東北自動車道	
蓮田スマートインターチェンジ補装工事	
図面の種類	Wゲート化平面図(上り線)
縮尺	図面番号
設計会社名	
事務所名

東北自動車道	
蓮田スマートインターチェンジ補装工事	
図面の種類	Wゲート化平面図(下り線)
縮尺	図面番号
設計会社名	
事務所名

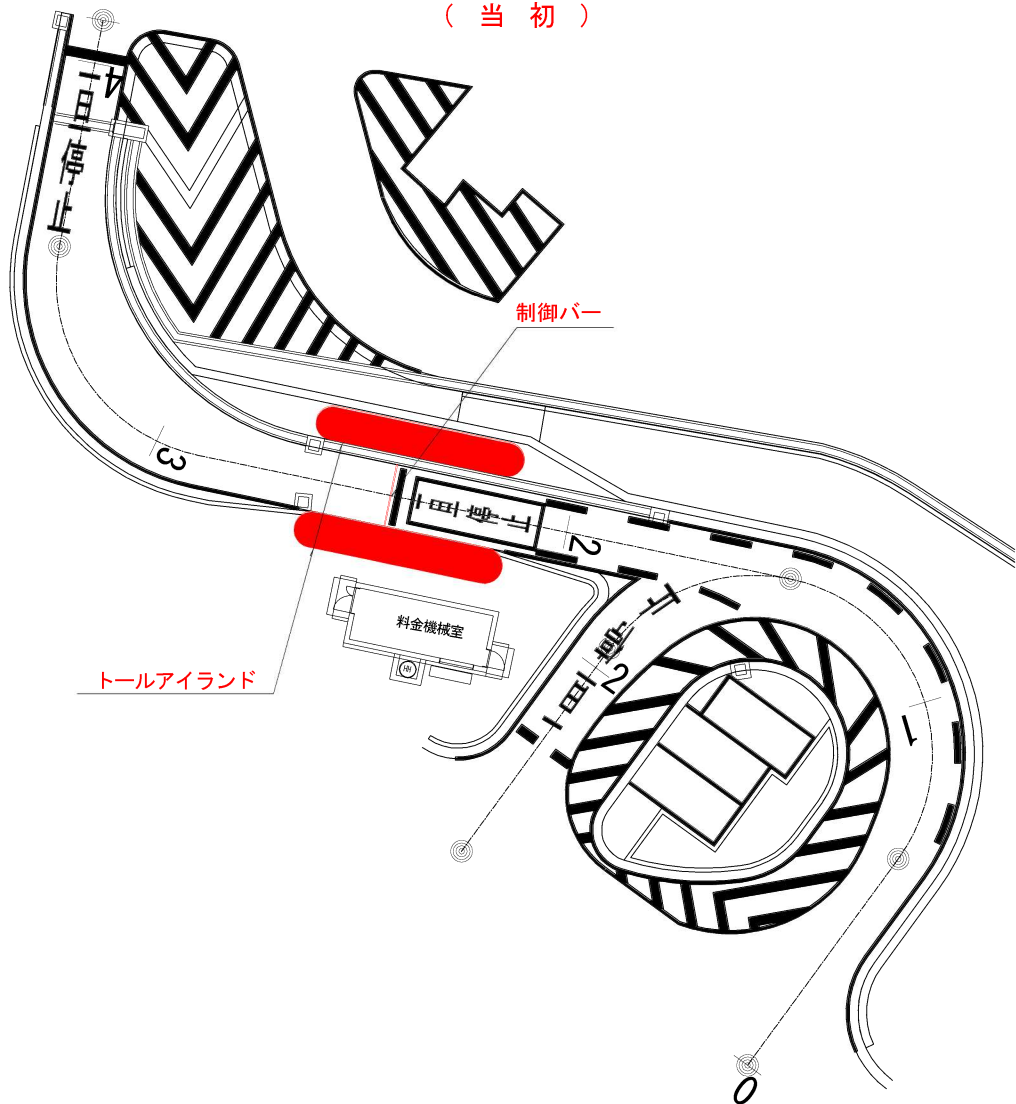
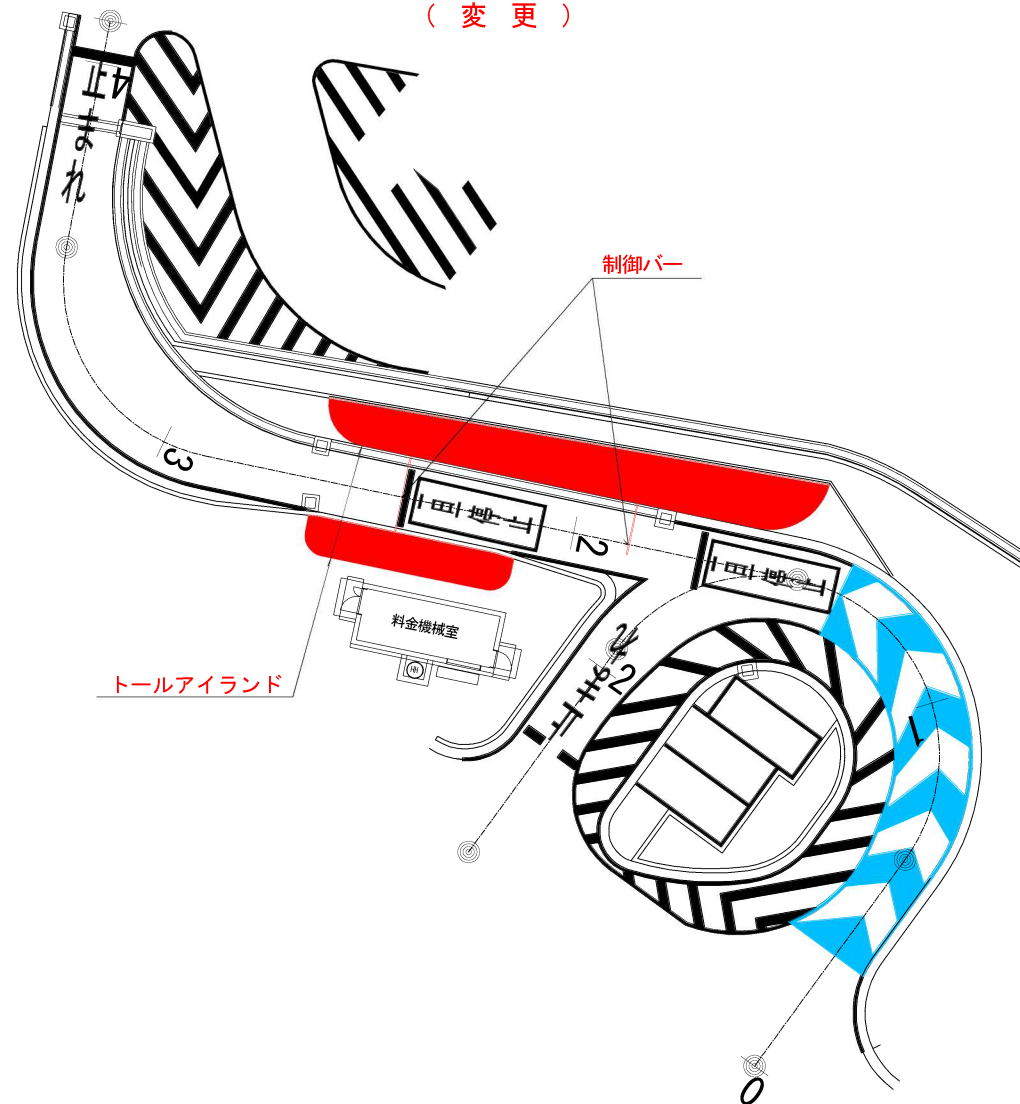
(当初)

(変更)

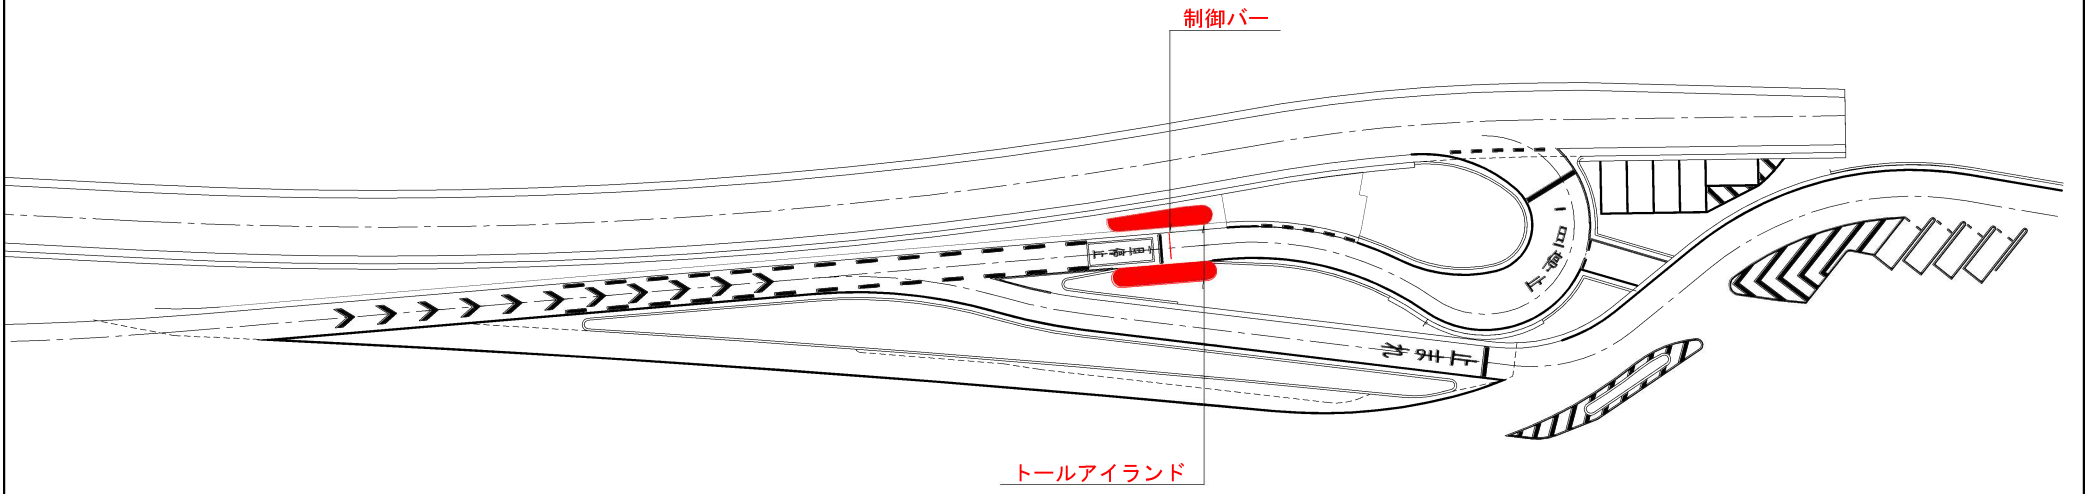
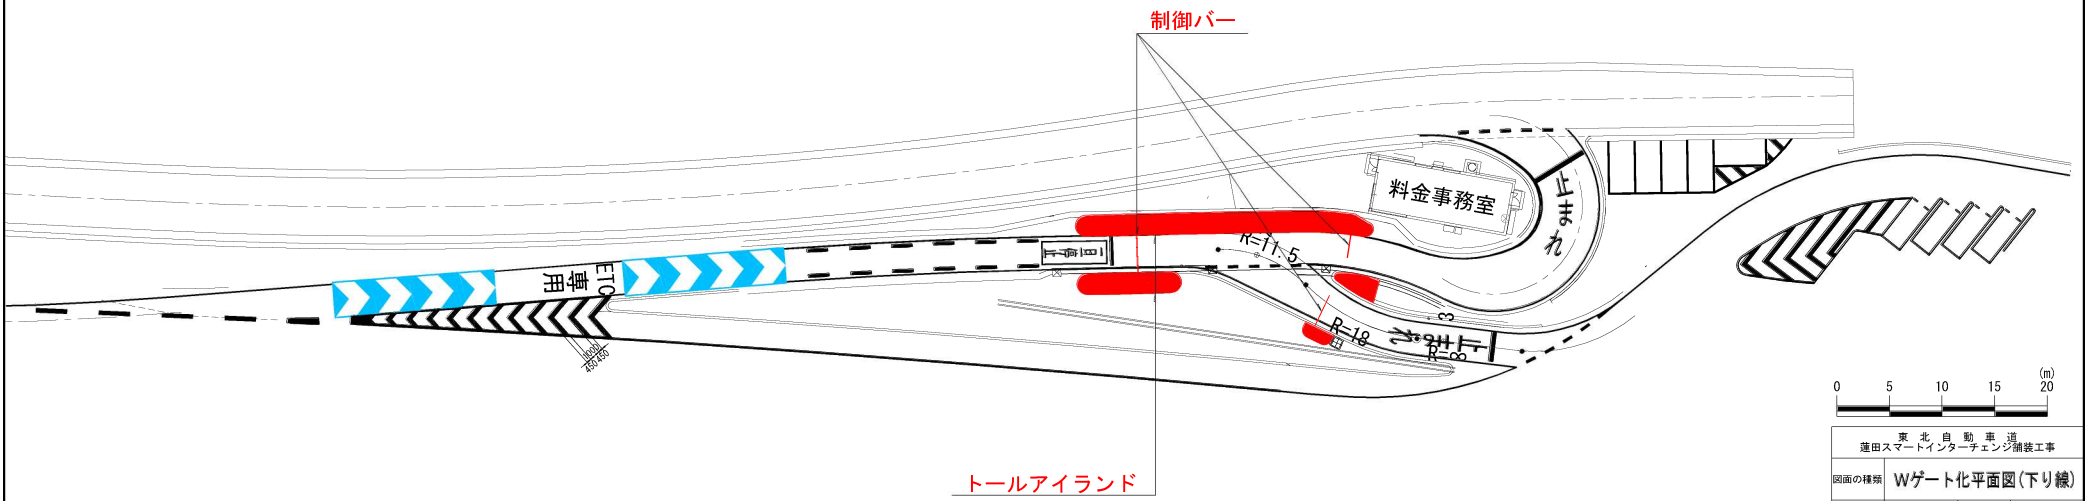
( 当初 )

( 変更 )
